Keuringsverslag van een elektrische laagspanning- en zeer lage spanningsinstallatie

NIET CONFORM

ID-label: Statiestraat 9 EK

Controlebezoek van een oude huishoudelijke elektrische installatie van een wooneenheid bij verkoop op vraag van de verkoper volgens (KB 08/09/2019) - AREI Boek 1- 8.4.2. en 8.2.1. en 4.2.4.3.

Afbeelding schakel- en verdeelbord:

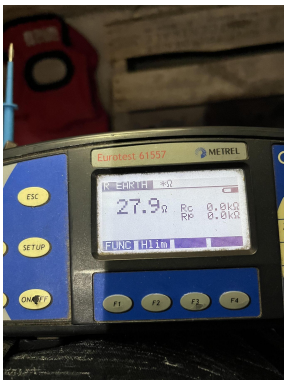
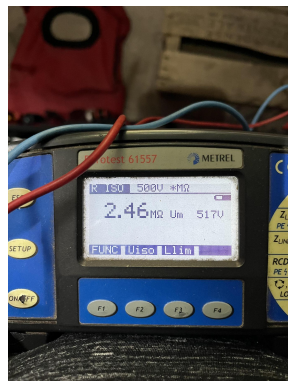
- I5.06 De deur en/of afschermplaat van het schakelbord dient (terug)geplaatst te worden. Bord keuken
Aanraking van onder spanning staande delen mogelijk. (Boek 1 Afdeling 5.1.4. en 5.3.5.1.A. en 4.2.2.3.)

- I5.10 De genaakbare, naakte onder spanning staande delen zijn onvoldoende afgeschermd. (Boek 1 Afdeling 5.1.4. en 4.2.2.3.) Zijkanten verdeelrail
- I5.11 Niet gebruikte invoeringen van het verdeelbord zijn niet correct of onvoldoende afgedicht. (Boek 1 Afdeling 5.1.4. en 4.2.2.3.)

- I5.12 De doorsneden van de interne verbindingen en/of van de verdeelrails in het bord zijn onvoldoende. (Boek 1 Onderafdeling 4.4.1.1. en 4.4.1.5.) Verbinding naar C25 automaten

- I6.04 Een differentieelstroombeschermingsinrichting met een gevoeligheid van 30mA is te plaatsen voor installaties van badkamer, wasmachine, vaatwas, droogkast en/of gelijkaardige toestellen. Deze dient ondergeschikt te zijn aan de hoofddifferentieelstroombeschermingsinrichting (Boek 1 Onderafdeling 7.1.4.3. en 4.2.4.3.) Aanwezig maar niet ondergeschikt

- I7.03 De nominale stroomsterkte van de beveiliging is niet aangepast aan de toelaatbare stroomsterkte van de stroomafwaarts geïnstalleerde leiding en/of verbruiker. (Boek 1 Afdeling 4.4.1.) c25 met 2,5 bedrading, C20 met 1,5 bedrading,
